**Verslag huishoudelijke elektrische installatie op laagspanning en zeer lage spanning****Algemeen:**

Referentie: 004-20260218-04	Datum controle: 18/02/2026
Keurder: 004

Eigenaar: Onbekend	EAN-code: 541448820053386234
Adres installatie: Kruisstraat 20, 3090 - Overijse	Nummer teller(s): 1sag3105191773
	Distributienetbeheerder installatie: Fluvius
Datum uitvoering installatie: ☒ Vóór 01/10/1981 ☐ Tussen 01/10/1981 en 01/06/2020 ☐ Vanaf 01/06/2020	
Type: ☒ Wooneenheid ☐ Niet-huishoudelijk ☐ PV ☐ Batterij ☐ Laadpaal

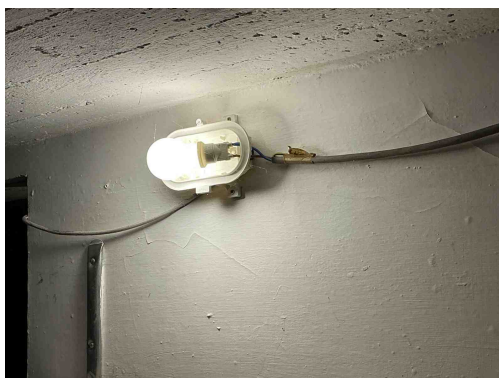
C21 - Het gebruik van geleiders van het type VOB, zonder bijkomende afscherming is niet toegestaan (Boek 1: 5.2.9.6).

Opmerking: Oa kelder, slaapkamer 1, gang verdieping 1

C30 - De deksels van de aftakdoos/aftakdozen ontbreken (Boek 1: 4.2.2.1, 5.2.6.1).

Opmerking: Oa kelder

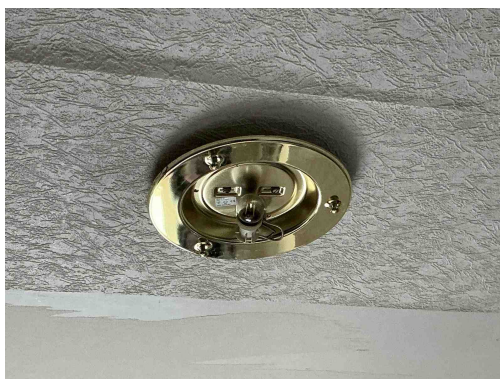
C21 - Het gebruik van geleiders van het type VOB, zonder bijkomende afscherming is niet toegestaan (Boek 1: 5.2.9.6).

Opmerking: Oa kelder, slaapkamer 1, gang verdieping 1

T23 - Het elektrisch materiaal is beschadigd. (Boek 1: 1.4.1.3).

Opmerking: Oa kelder

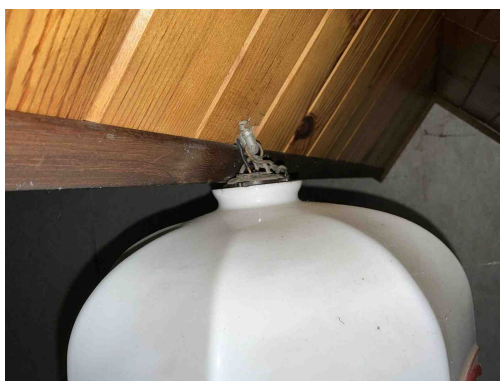
C21 - Het gebruik van geleiders van het type VOB, zonder bijkomende afscherming is niet toegestaan (Boek 1: 5.2.9.6).
Opmerking: Oa kelder, slaapkamer 1, gang verdieping 1

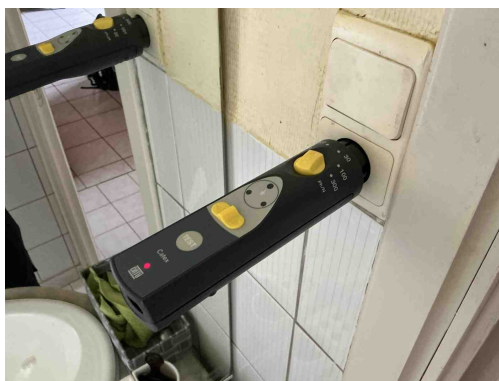
C21 - Het gebruik van geleiders van het type VOB, zonder bijkomende afscherming is niet toegestaan (Boek 1: 5.2.9.6).
Opmerking: Oa kelder, slaapkamer 1, gang verdieping 1

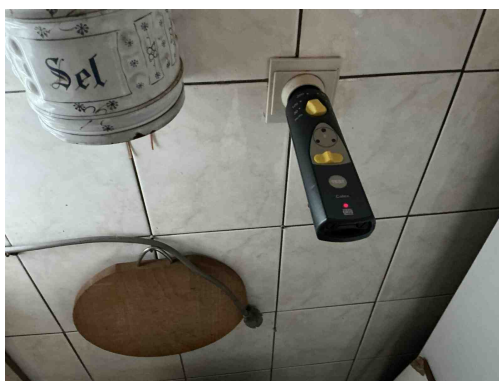
A16 - Er is geen continuïteit van de beschermingsgeleider van de contactdoos (Boek 1: 5.4.3.4).
Opmerking: Oa contactdoos badkamer, keuken

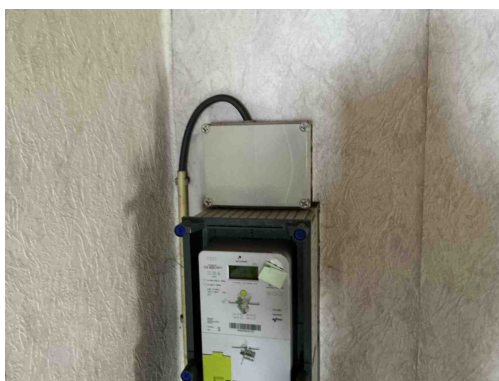
C35 - Er zijn doorverbindingen gemaakt met lusterklemmen; er kon niet aangetoond worden dat deze klemmen geschikt zijn voor de aanwezige spanning, stroom en draadsectie en dat ze "CE" zijn (Boek 1: 1.4.2.1.).

Opmerking: Oa bord 1

B34 - Het kabeltype van de meterbord verbinding aan de oorsprong van de installatie beantwoordt niet aan de minimale vereisten vastgelegd door de distributienet beheerder. (Boek1: 1.5 + SYNERGRID C1/107)

Opmerking: 5G10mm² en niet verzegelde aftakdoos voor de eerste diff.

T02 - Gevaar voor rechtstreekse aanraking: genaakbare delen onder spanning (Boek 1: 4.2.2).

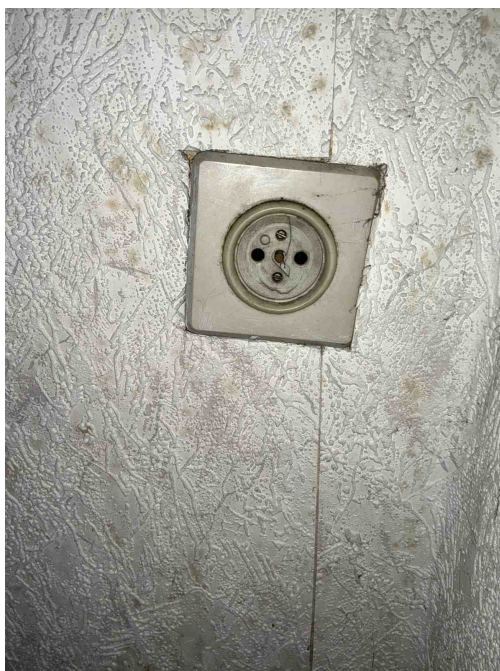
Meterbord verbinding is onderbroken

Opmerking: Oa voldoet niet aan de synergrid wetgeving

B34 - Het kabeltype van de meterbord verbinding aan de oorsprong van de installatie beantwoordt niet aan de minimale vereisten vastgelegd door de distributienet beheerder. (Boek1: 1.5 + SYNERGRID C1/107)

Opmerking: 5G10mm² en niet verzegelde aftakdoos voor de eerste diff.

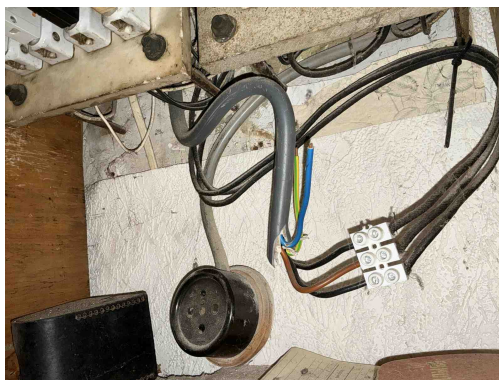
T11 - De contactdozen waarvan de toegekende stroomsterkte maximaal 16A en de toegekende spanning maximaal 250V bedraagt en niet bedoeld zijn voor de voeding van een of meerdere verbruikstoestellen voor een specifiek doel en niet geplaatst zijn in of op schakel- en verdeelborden, beschikken niet of IPXX-D (incl. gemeenschappelijke delen residentieel geheel) (Boek 1: 4.2.2.3/5.3.5.2).

Opmerking: Kamer3, slaapkamer 1, living

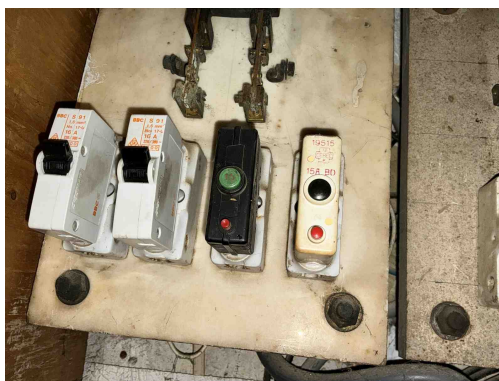
A19 - Er bevindt zich een geel-groene geleider in de meterbord verbinding aan de oorsprong van de installatie en deze is niet beveiligd tegen onrechtstreekse aanraking d.m.v. een differentieelstroominrichting van maximum 300 mA geplaatst in het begin van de elektrische installatie van een residentieel geheel (incl. in de gemeenschappelijke delen) (Boek 1: 1.5, 4.2.4.3, 4.2.4.4+ SYNERGRID C1/107).

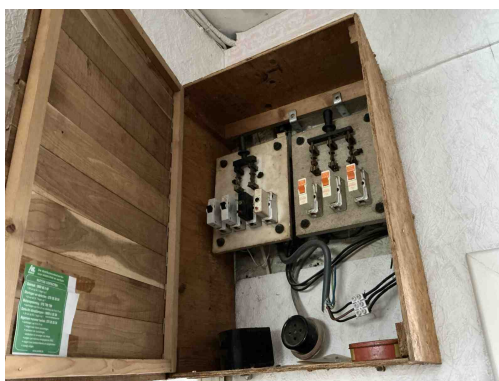
D08 - De nodige markeringen op de beveiligingstoestellen ontbreken of zijn onleesbaar (Boek 1: 5.3.5.5).
Opmerking: Oa bord 1 (3,4)

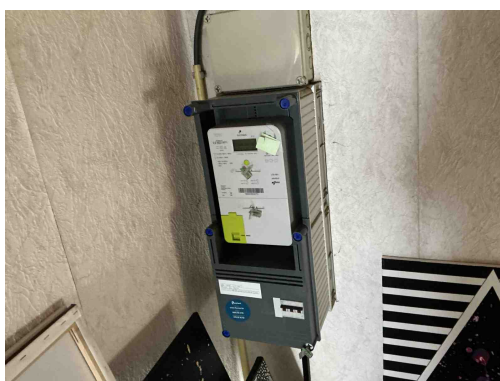
B17 - De voedingsspanning is niet op elk bord vermeld (Boek 1: 3.1.3.3).
Opmerking: Oa bord 1

B32 - Het elektrisch verdeelbord in een huishoudelijke ruimte voldoet niet aan de materiaal vereiste, oa onbrandbaar, niet-hygroscopisch materiaal gemaakt zijn dat een voldoende mechanische weerstand biedt (Boek1: 5.3.5.1).
Opmerking: Oa bord 1
